Ministerio de Infraestructura y Transporte
Aeropuerto Internacional Rosario
"Islas Malvinas"

Ref. Licitación Pública N° 11/2017
Expediente N° 01806-00001190-8

Objeto: EJECUCIÓN NUEVA TERMINAL DE PASAJEROS - PRIMERA ETAPA - AEROPUERTO INTERNACIONAL DE ROSARIO

CIRCULAR ACLARATORIA N° 15 - SIN CONSULTA

Ítem 18.1 carpintería de vidrio tensado

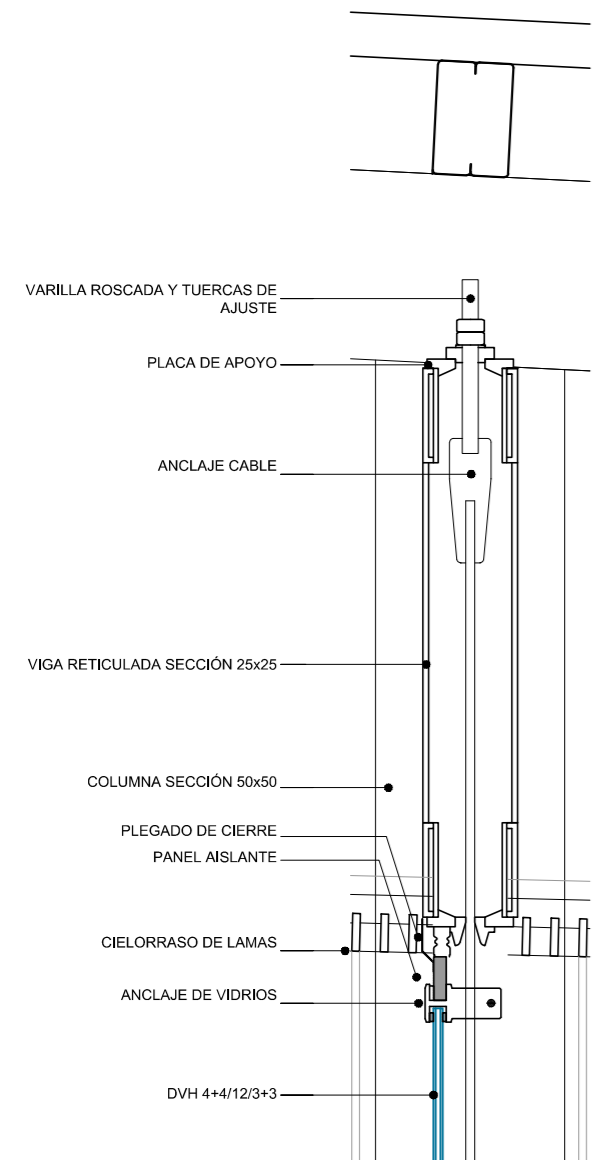
12. Se deben limitar a L/500 las deformaciones de las vigas reticuladas para anclaje de cables VR01 a VR04, tanto en horizontal como en vertical. Dicha deformación máxima se debe respetar además en las vigas cajón sobre las que anclan cables. Esto no excluye el cumplimiento de la deformación de la fachada bajo cargas de viento, que como establece el ANEXO 1, punto 1.9 Desempeño estructural F.1. debe ser máxima L/100. L corresponde a la menor luz.

13. A los fines de garantizar las deformaciones admisibles en las fachadas, se debe limitar el desplazamiento horizontal de la cubierta del edificio a 35 mm como máximo. Para esta verificación, se debe contemplar la flexibilidad del suelo sobre las bases y la de los empotramientos abulonados entre vigas y columnas.

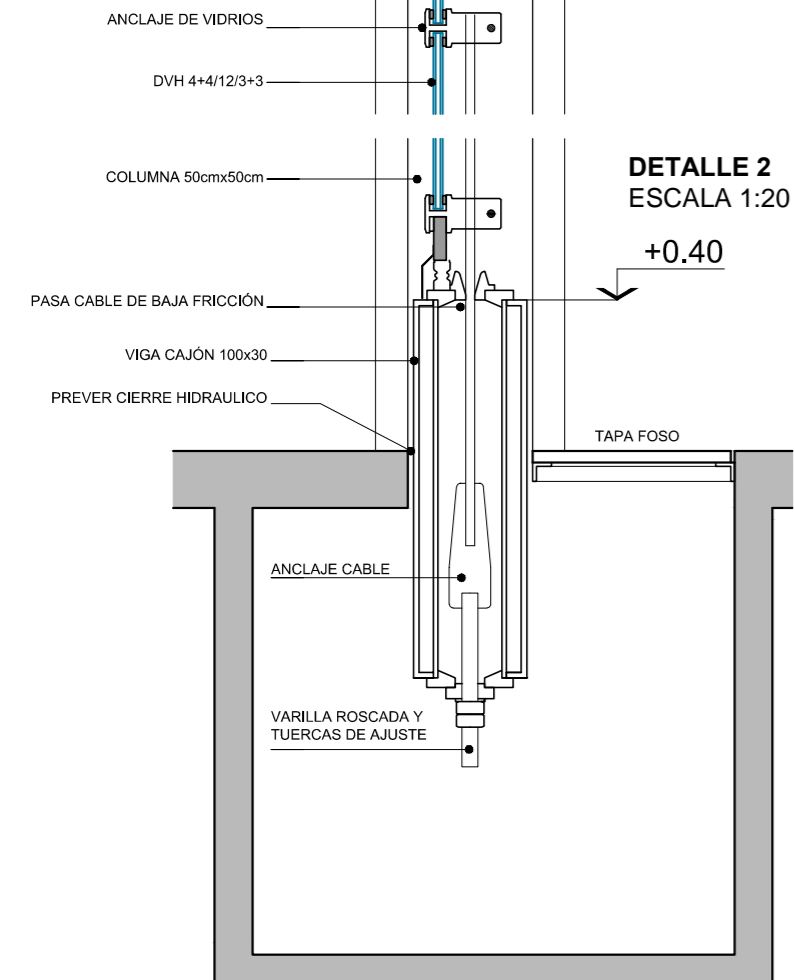
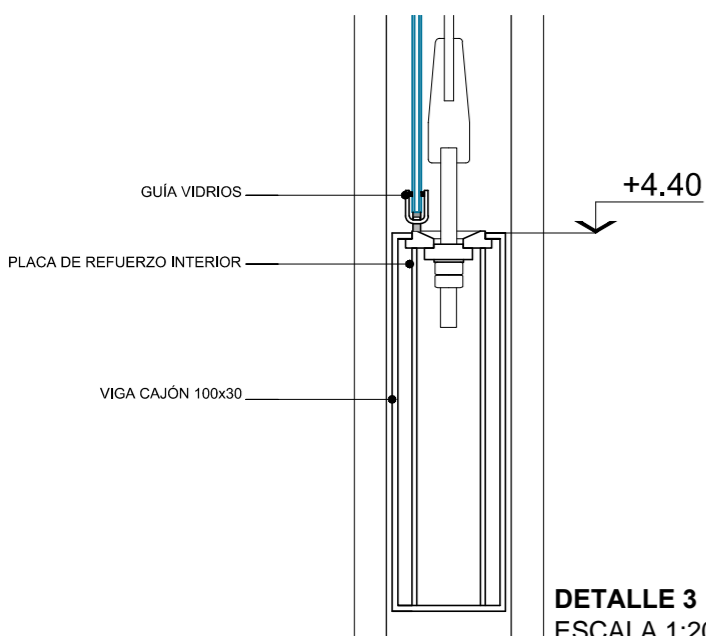
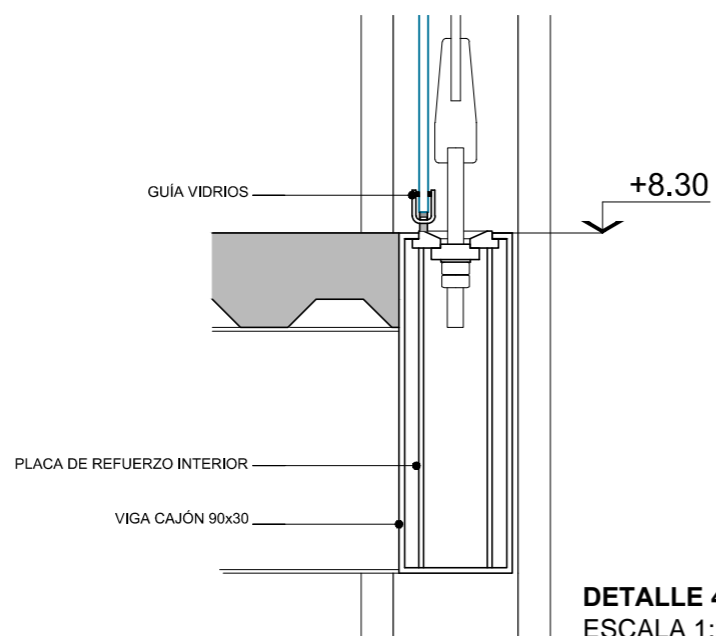
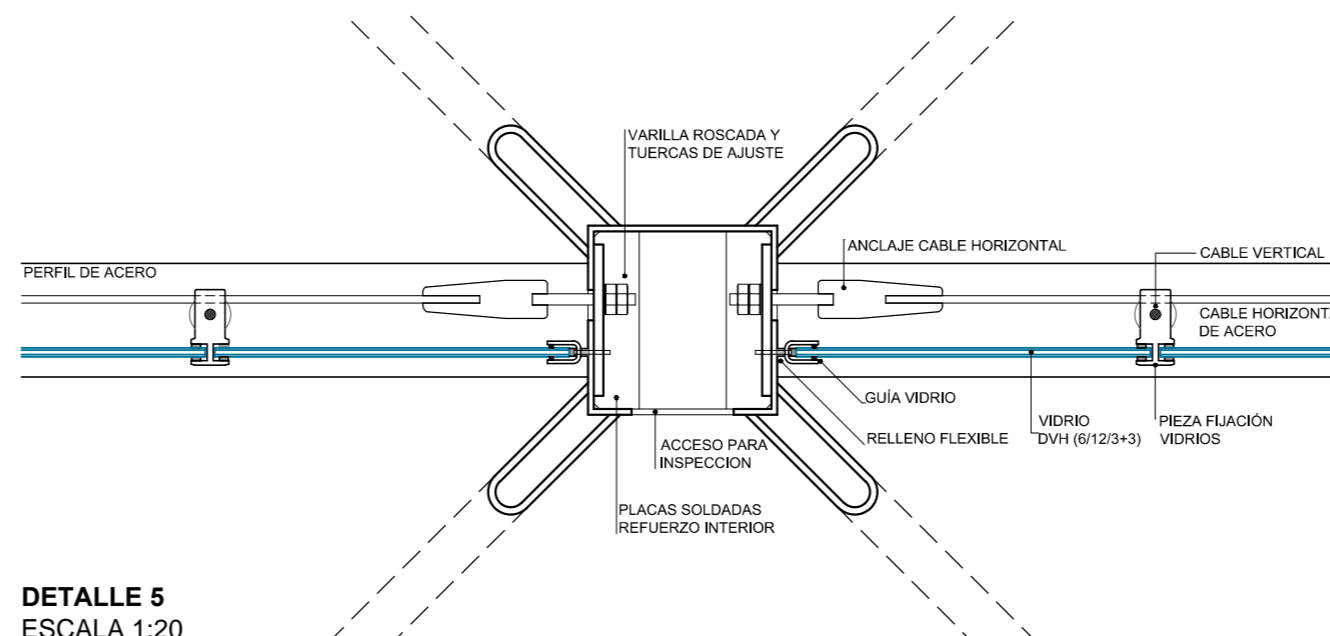
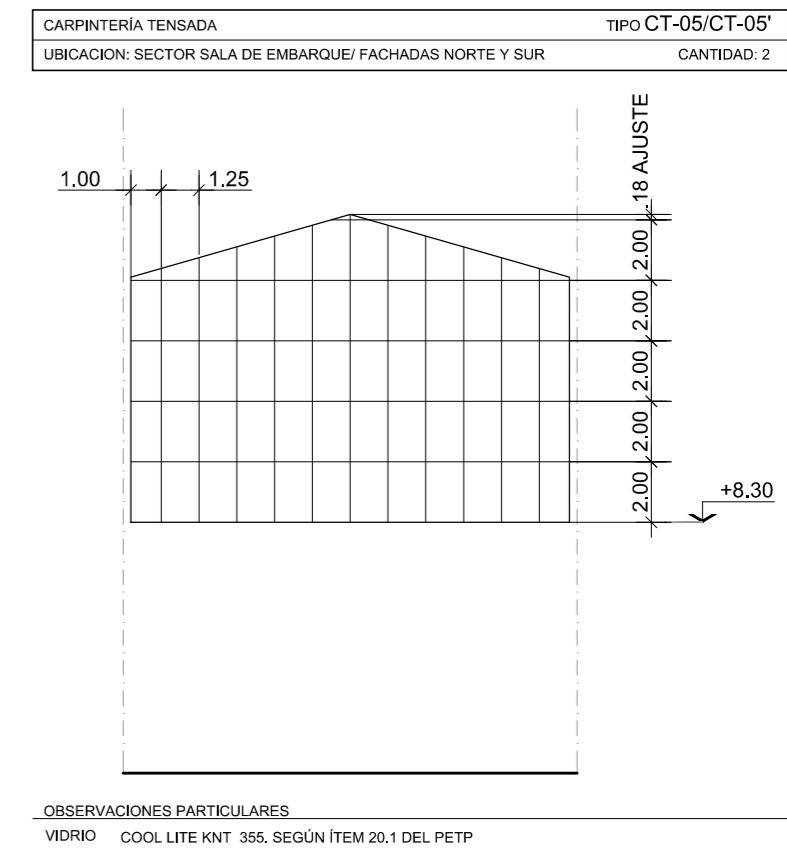
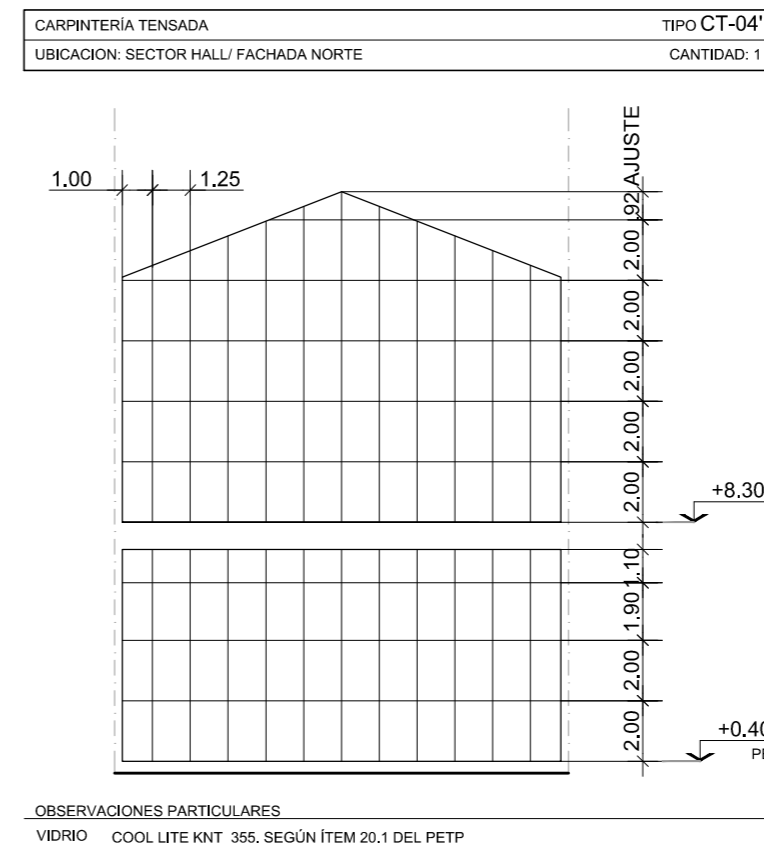
14. Se agrega plano CE.02-1 y detalles en plano CE.01-2 existente para una mayor comprensión del sistema. Los mismos incluyen los cambios indicados en Circular Aclaratoria n°7: "Las carpinterías PDV01, 02 y 03 deben reemplazarse por sistema de carpintería tensada..."
